Ombygning av Sörlandske hovedvei ved Tvillingbru i Botne.

Ombygging av Sørlandske hovedvei ved Tvillingbru i Botne.

Distriktsjefens skrivelse av 4.juni 1942 -jnr.417/6.

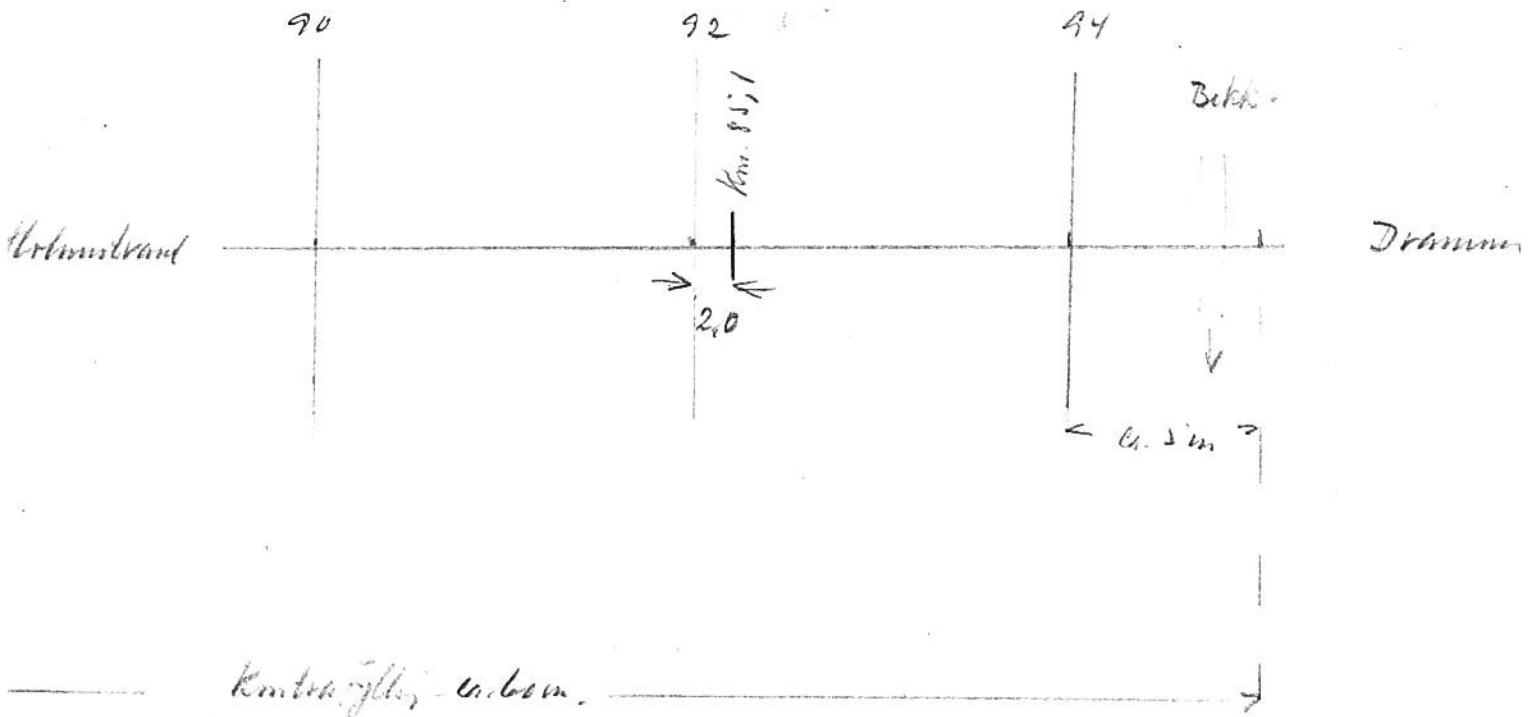
De konstatterte skjærfastheter i leiren utenfor jernbanefyllingen er meget små, således ca. $1,3 \text{ t/m}^2$ i gjennomsnitt i borhull 5 i veiprofil pel 92. Med noe endrede forutsetninger bl.a. lavvann $0,5$ under den angitte vannstann, funksjonsvinkel 40° i steinfyllingen og romvekt for steinfyllingen $1,9 \text{ t/m}^3$ viser et overslag at leiren i glidesnitt 3 er påkjent med ca. $1,70 \text{ t/m}^2$. En har da regnet med en mobillast + rystelser av 10 t/l.m. for jernbanelinjen. Da jernbanefyllingen er stabil må de gjennomsnittlige skjærfastheter i leiren være større enn de som er angitt i borhull 5. Leiren må være grov eller sandig idet vanninnhold i leiren er angitt til ca. 20% (vekt av total utstans) tilsvarende volumprosent på 41. En slik leire kan det være vanskelig å ta fullstendig uomrørte prøver av, fastheten blir da let nedsatt, dessuten må den vel også i tillegg til kohesjonsegenskapene kunne tillegges noe friksjon. Endelig er det vel også sannsynlig at leiren under jernbanefyllingen er noe fastere enn i borhull 5.

Den foreslåtte kontrafylling med høyde ca. $1,5 \text{ m}$ for veiprosene pel 90, 92 og 94 anses grunnen lokalt å kunne tåle og vil da antakelig danne en tilstrekkelig motvekt mot den projekteerte veifyllingen.
